RELATÓRIO DE VISTA

REF:. Processo Administrativo nº 1370.01.0017295/2021-69

Assunto: Pedido de Vista ocorrido na 54ª Reunião Ordinária da Câmara de Atividades de Infraestrutura de Energia, Transporte, Saneamento e Urbanização (CIF), realizada em 25 de novembro de 2021.

O empreendimento em análise: Aterro para resíduos não perigosos – Classe II-A e II-B, exceto resíduos sólidos urbanos e resíduos da construção civil, situado na bacia do Rio Verde Grande, próximo ao Rio Mimoso, município de Montes Claros, na rodovia MG-308, Km 15, Fazenda Mimoso.

FIGURA 11 – Esquema de amostragem de geomembrana de PEAD utilizado pelo GRUPO SOLVÌ para realização de ensaios de contraprova quanto à sua qualidade.

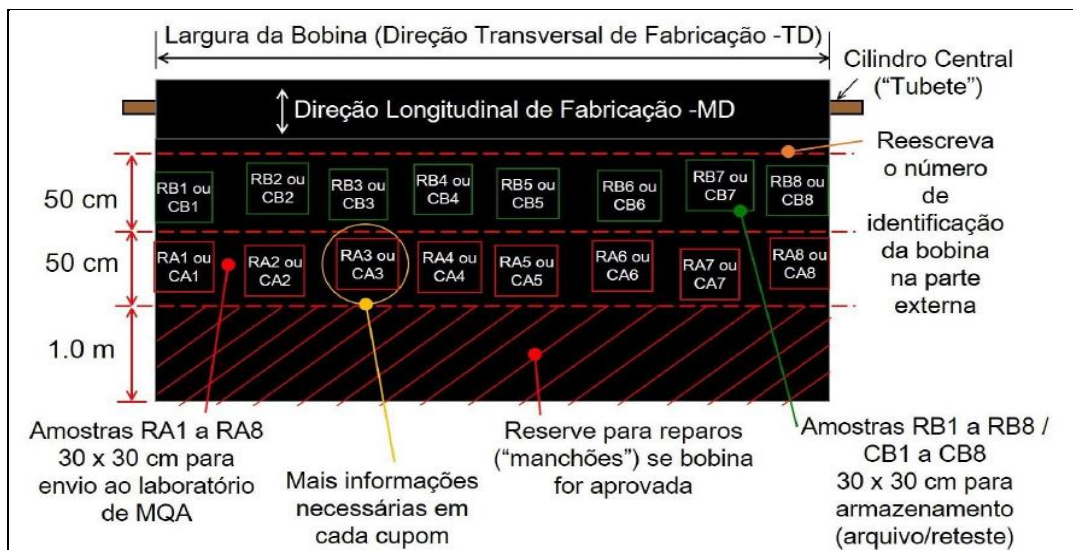
Cada lote de bobinas de geomembrana de PEAD fornecidas são separados em subgrupos de amostragem e a cada 5.000 m² um subgrupo é formado. Para todos os primeiros subgrupos de cada lote os ensaios são realizados para um conjunto completo de parâmetros (CAi e CBi).

Para aquisições acima de 5.000 m² de um mesmo lote, o segundo e o quarto subgrupos formados são ensaiados considerando um conjunto reduzido de parâmetros (RAi ou RBi) e para o terceiro e quinto subgrupos são ensaiados para o conjunto completo de parâmetros (CAi e CBi) e, assim, sucessivamente. O procedimento de amostragem (Figura 11) da geomembrana deve seguir os seguintes passos:

- O primeiro metro do rolo de geomembrana é descartado;
- Depois, em uma faixa de 50 cm de largura são marcados 08 cupons de área 30 x 30 cm, com espaçamentos equivalentes;
- Os cupons são denominados como RA1, RA2, RA3, ..., RA8 ou CA1, CA2, CA3, ..., CA8, conforme ilustrado na figura adiante;
- Tanto para conjuntos reduzidos quanto para conjuntos completos, os parâmetros de análise devem seguir as especificações apresentadas no quadro anterior;
- Para armazenamento interno do GRUPO SOLVÌ, também são retiradas amostras dos grupos de parâmetros reduzidos e completos que, por sua vez, são denominados como RB1, RB2, RB3, ..., RB8 e CB1, CB2, CB3, ..., CB8, respectivamente;

Em cada cupom RA1, RA2, RA3, ..., RA8 ou CA1, CA2, CA3, ..., CA8 é necessário notificar o número de identificação da bobina do fabricante e o número de lote de produção, caso este não esteja incorporado ao número da bobina.

FIGURA 13 – Implantação da Etapa 2 – Planta de Regularização da Base

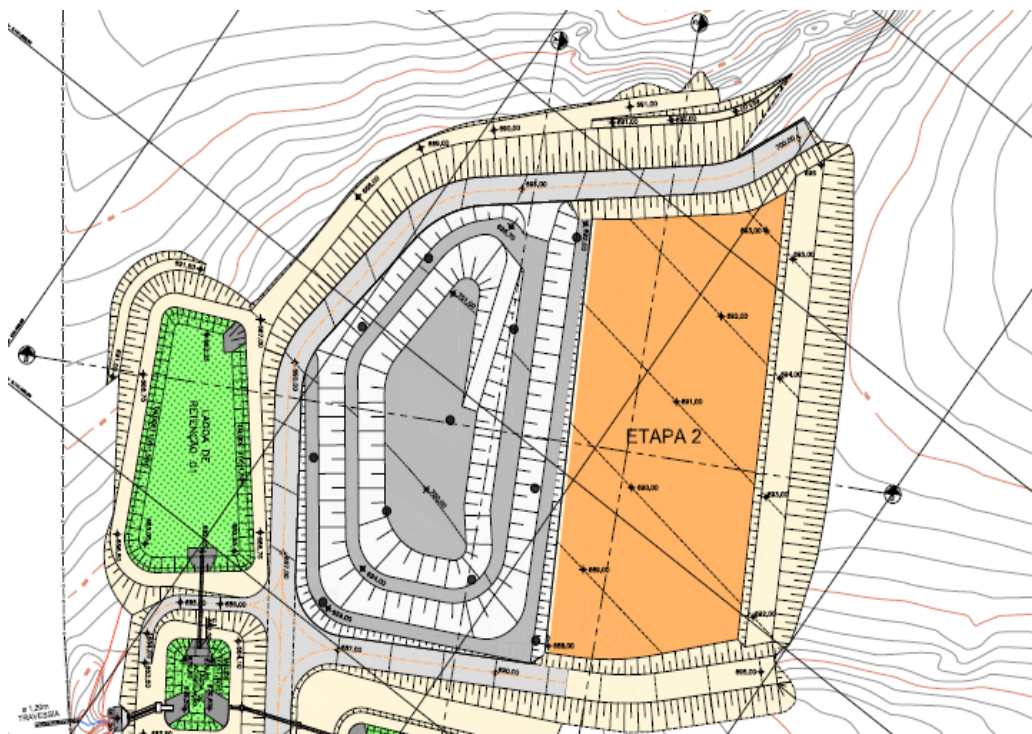
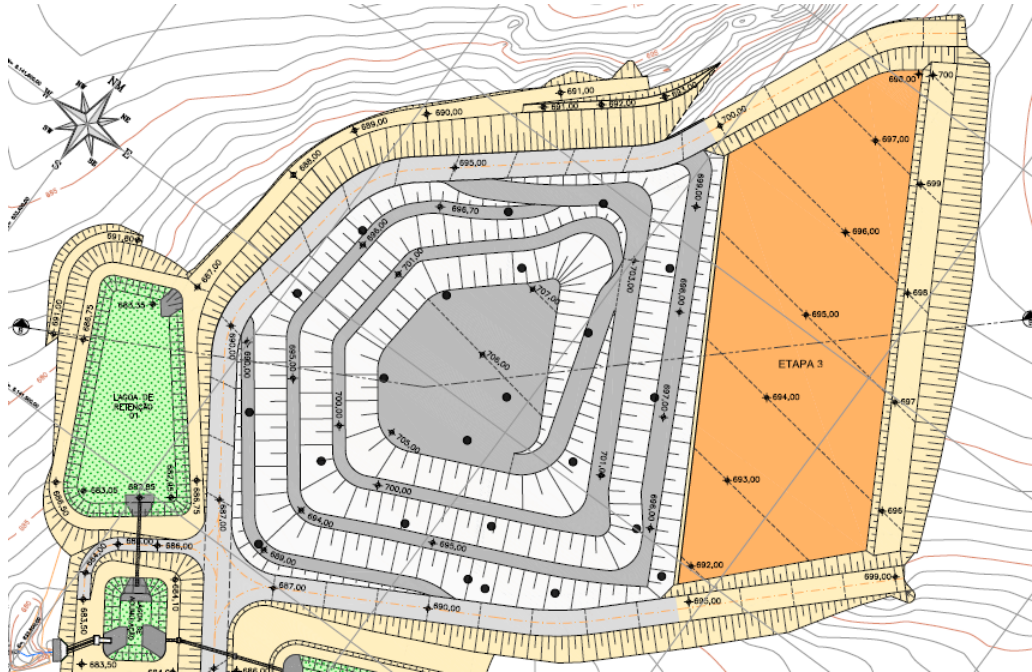
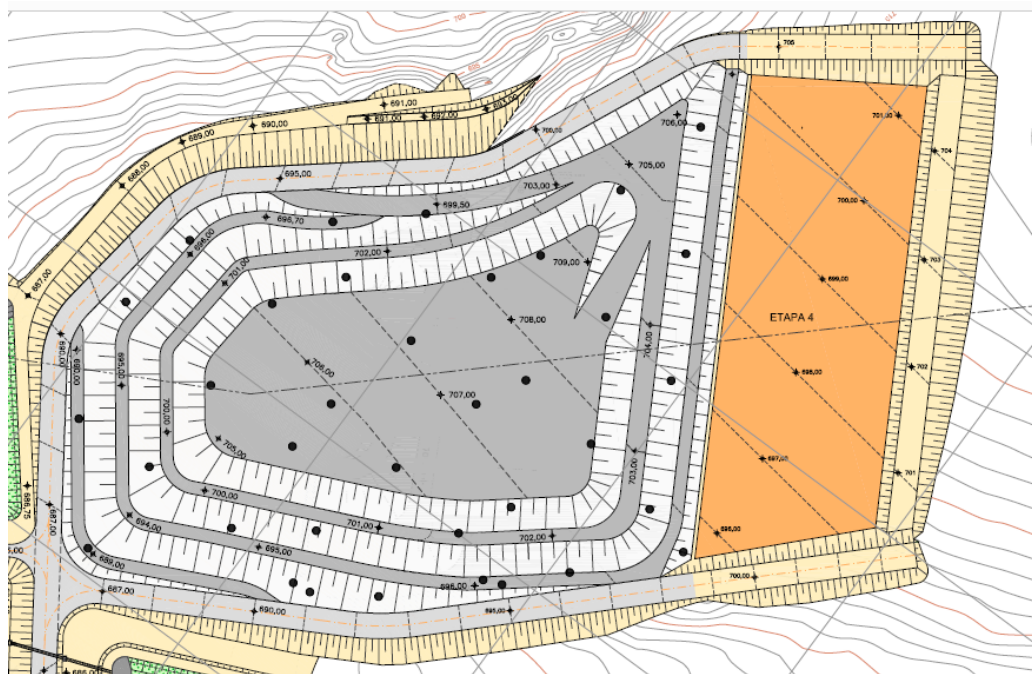
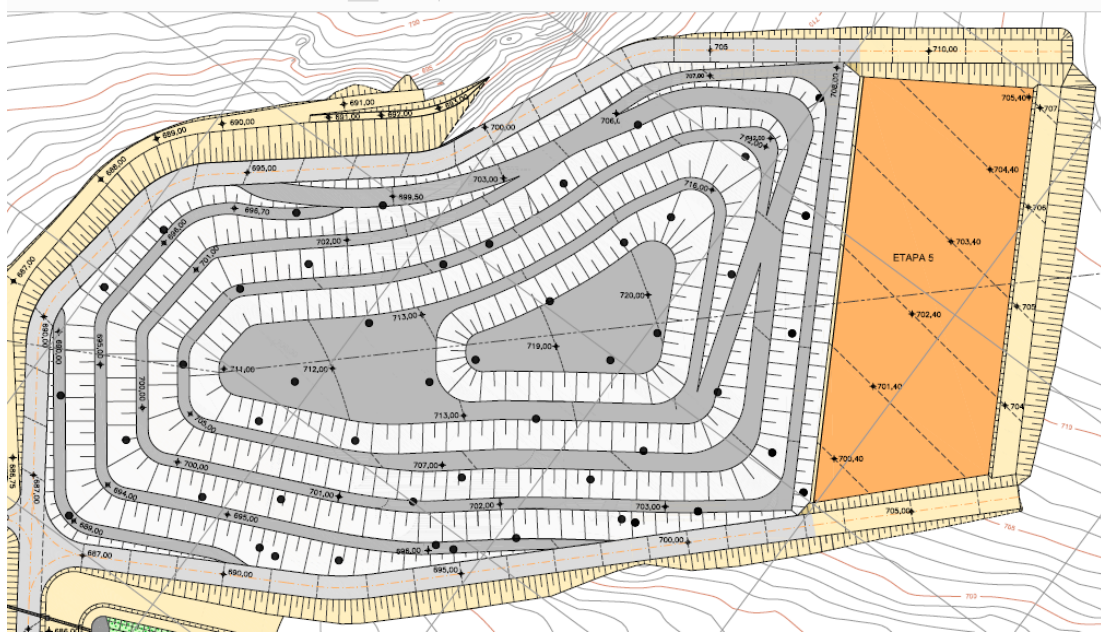
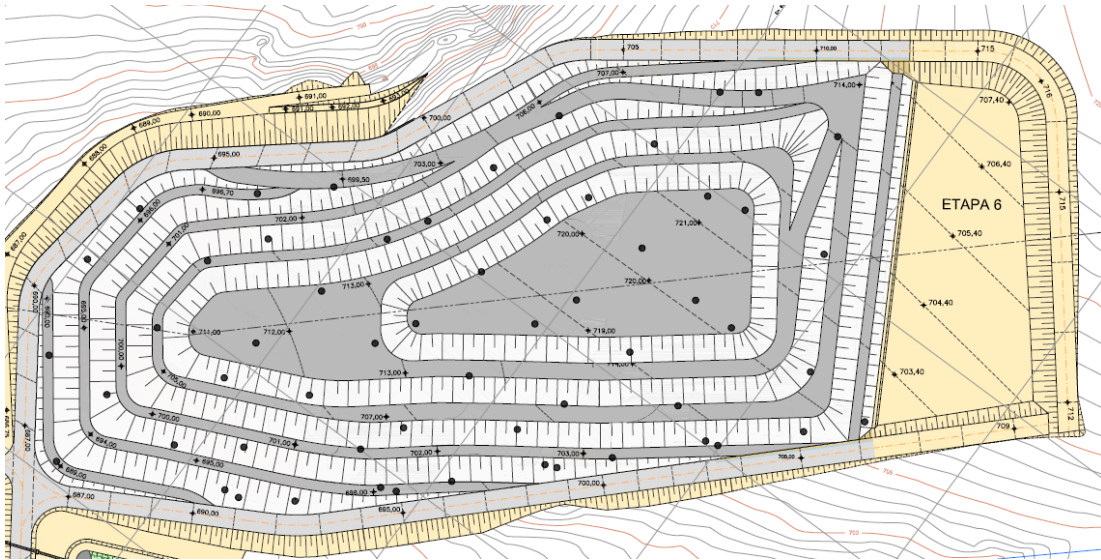
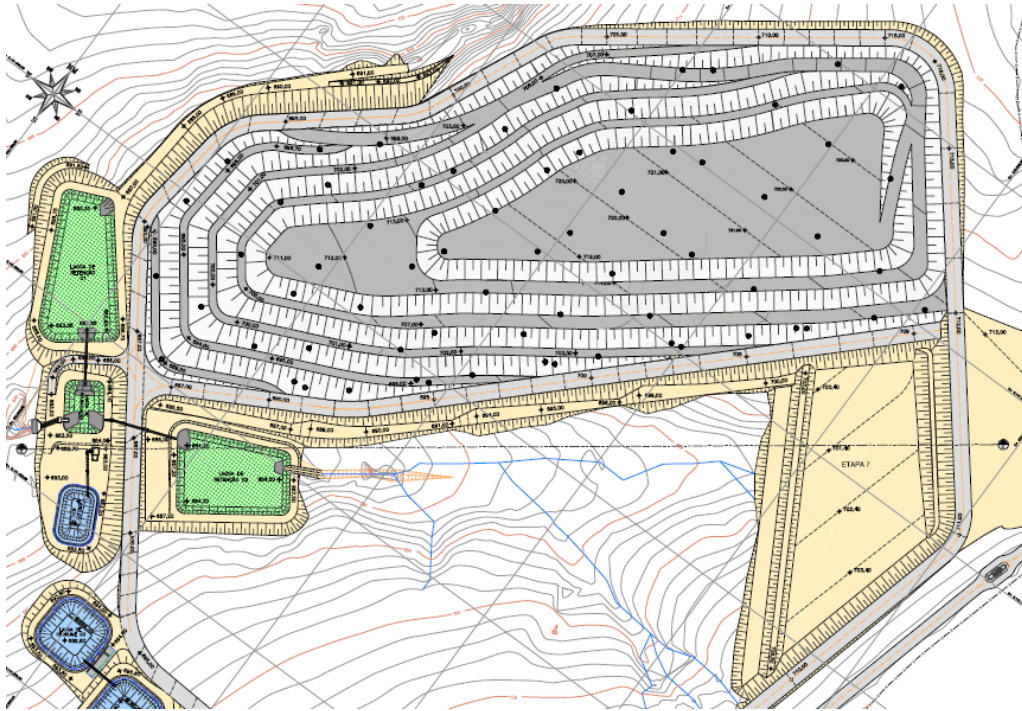
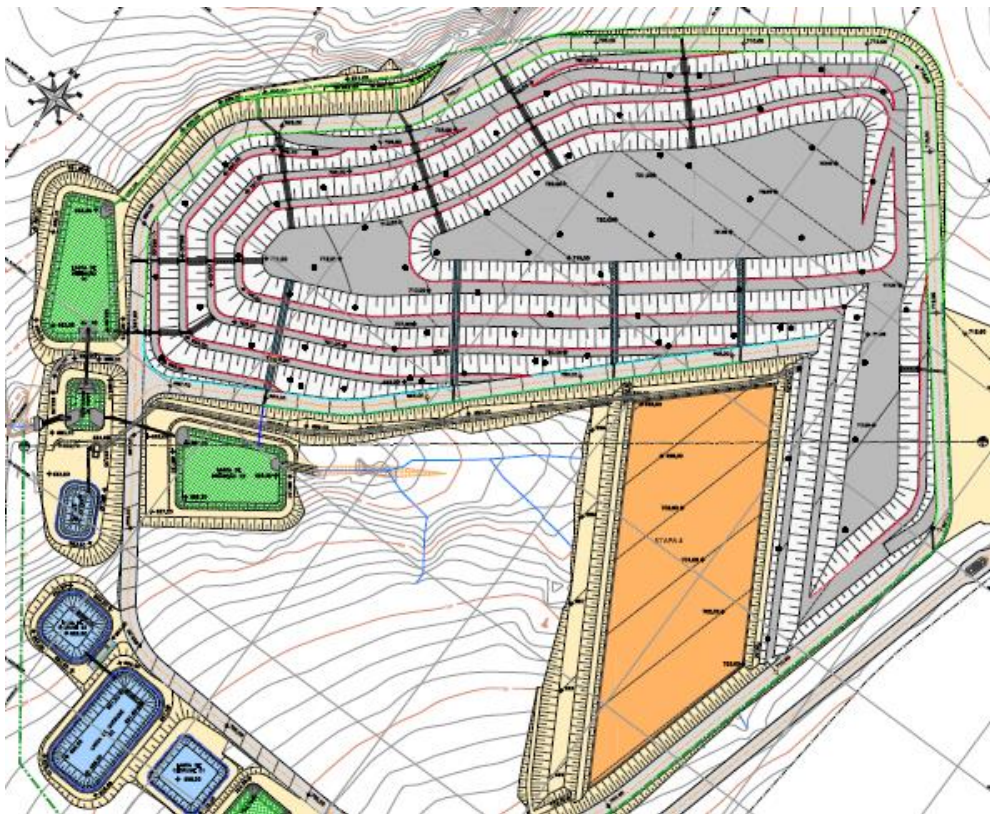
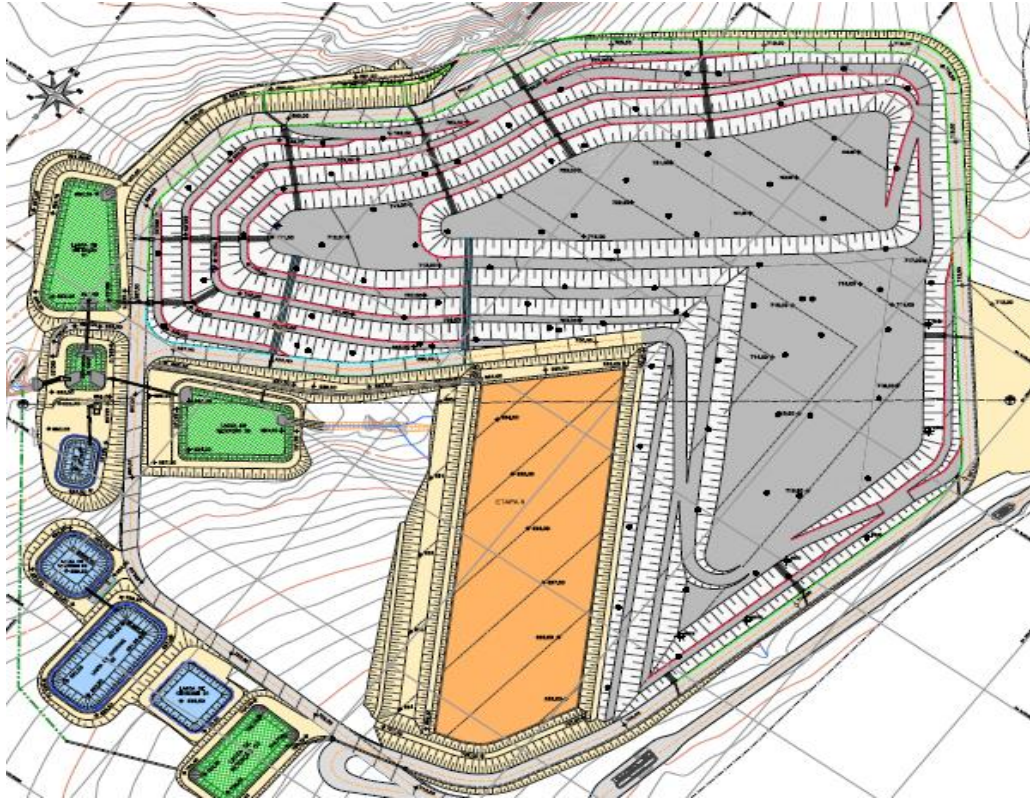
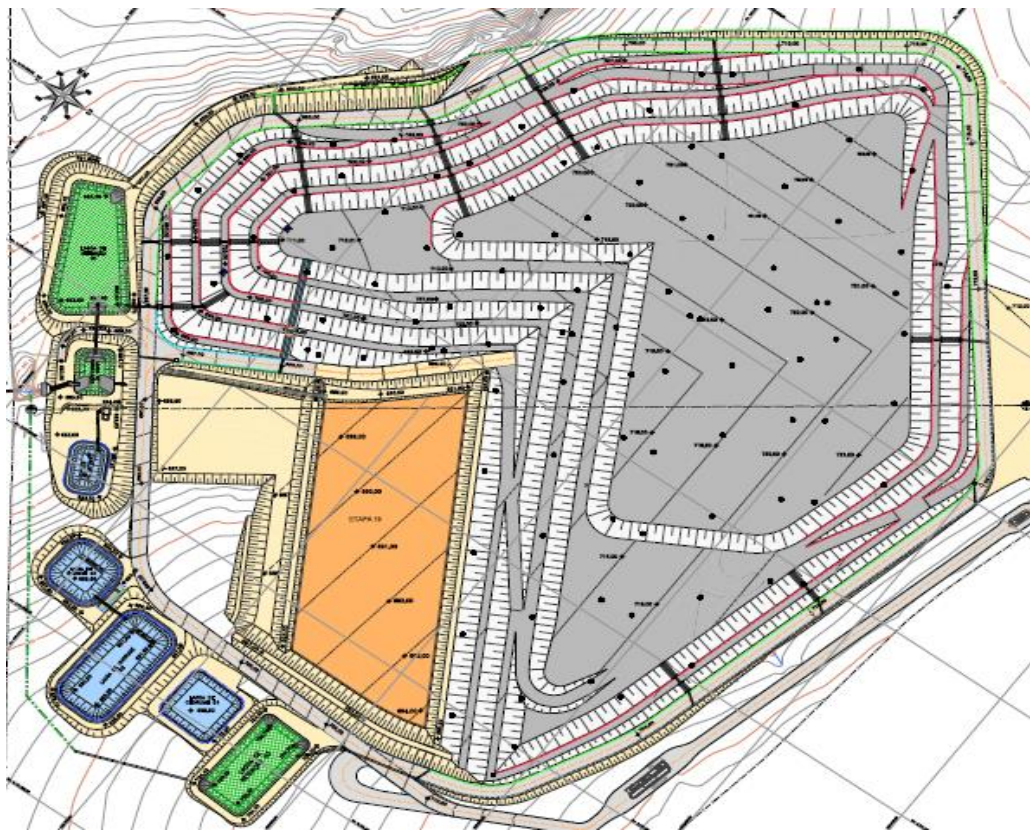
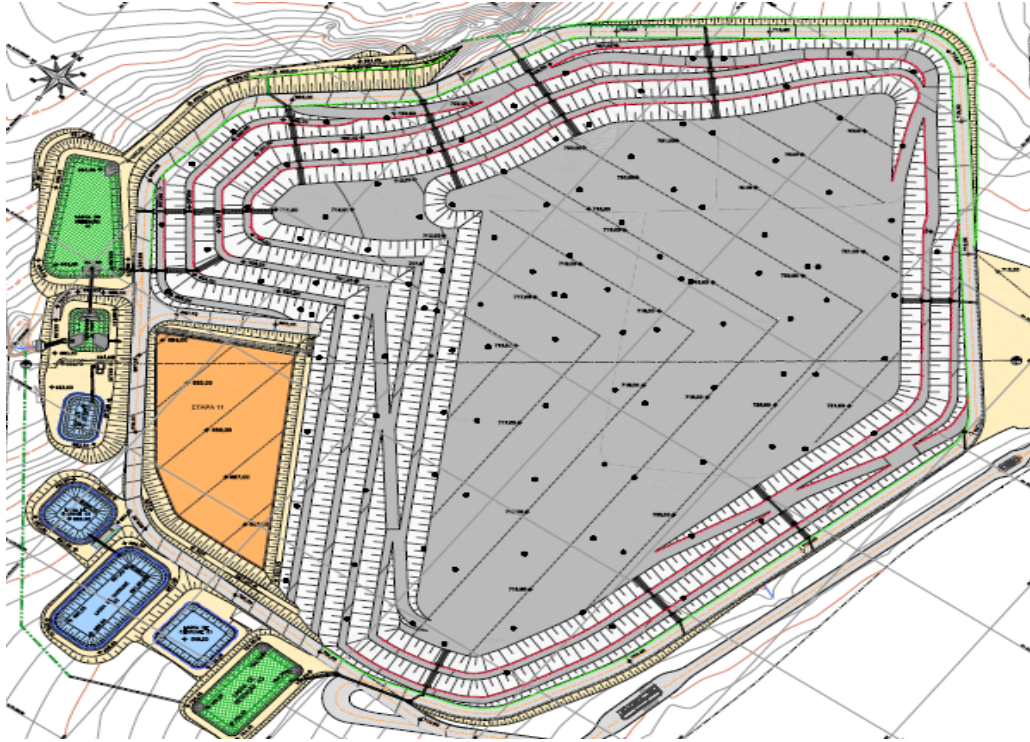
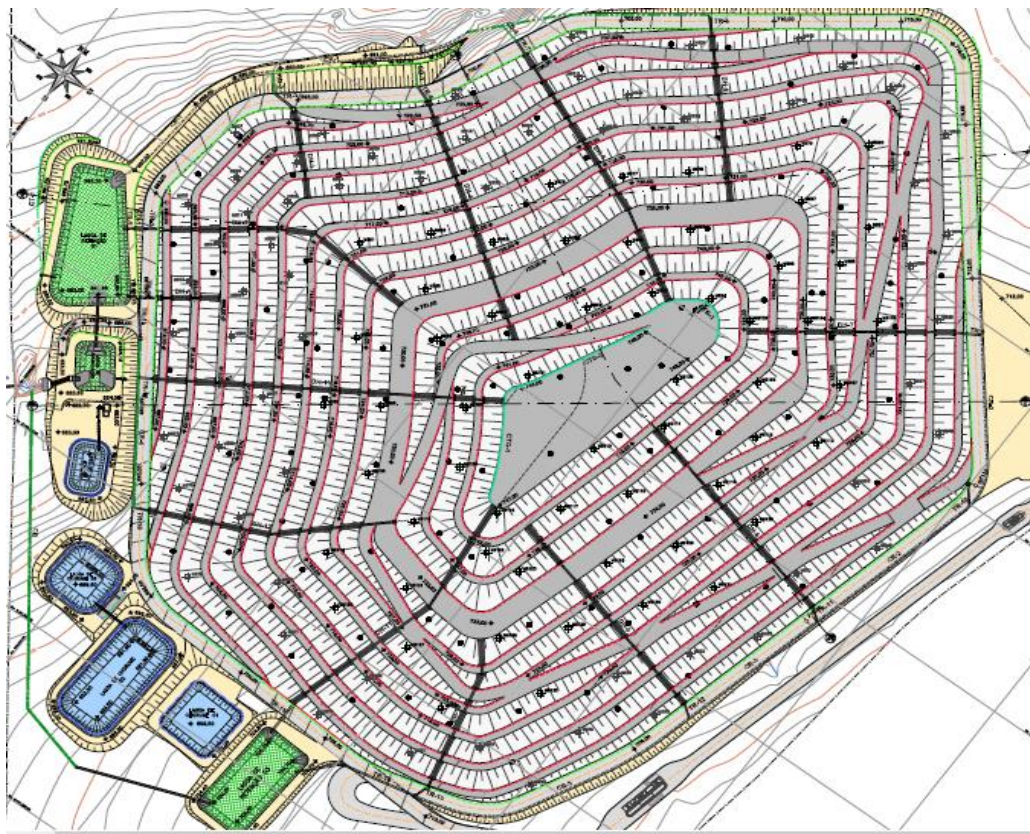
Até aqui foram apresentados argumentos para mostrar que o sistema de impermeabilização utilizado na UVS VIASOLO MONTES CLAROS, com materiais de baixíssima permeabilidade já trazem a segurança necessária para inibir a percolação do chorume pelo solo, além da prerrogativa que diversos aterros licenciados em Minas Geras não possuem tal sistema de detecção de vazamento, não sendo necessário a implantação de novo sistema além dos poços de monitoramento já implantados. Esses argumentos por si só já sustentam a solicitação do pedido de exclusão da condicionante, entretanto, outro ponto que merece destaque é o fato da unidade de aterragem dos resíduos já estar em operação desde setembro de 2015 e desde então vem operando em etapas que vão alteando conforme definido em projeto executivo, respeitando a geometria e altura de cada plataforma projetada. Para ficar mais clara a visualização seguirá uma sequência de plantas em que poderá ser vista a evolução da unidade de aterragem e ficará evidente que as camadas se sobrepõe, portanto, as etapas que já receberam resíduos até o presente momento e que não possuem sistema de detecção de vazamento implantado voltarão a ser alteadas, conforme avanço operacional projetado e que foi estudado para ser o melhor arranjo considerando as particularidades do terreno, como declividade, relevo, previsão de corte e aterro de solo, caminho preferencial das águas, dentre

outros aspectos importantes de serem observados para se desenvolver um projeto. Sendo assim, a implantação de um sistema de detecção de vazamentos na unidade de aterragem em um aterro já em operação ficaria incompleta, o que a torna ineficaz, visto que não irá abranger toda a base da unidade de aterragem e principalmente a porção inicial do aterro (primeiras etapas), para onde é direcionado por gravidade toda drenagem de chorume implantada na unidade de aterragem. Ainda sobre a questão da sobreposição de camadas, não haverá como cumprir a condicionante na íntegra mesmo que se implante algum dispositivo somente à partir das próximas etapas, pois quando a operação estiver avançando e os alteamentos das camadas sendo feitos, não haverá como dar garantia e sustentabilidade operacional/comercial àqueles clientes que realizarem a destinação dos resíduos não perigosos - classe II-A e II-B no momento em que a sobreposição for acima das etapas já implantadas e operadas até a concessão dessa Licença, porção do aterro em que não houve a instalação de sistema de detecção de vazamentos (Figuras 13 a 23).
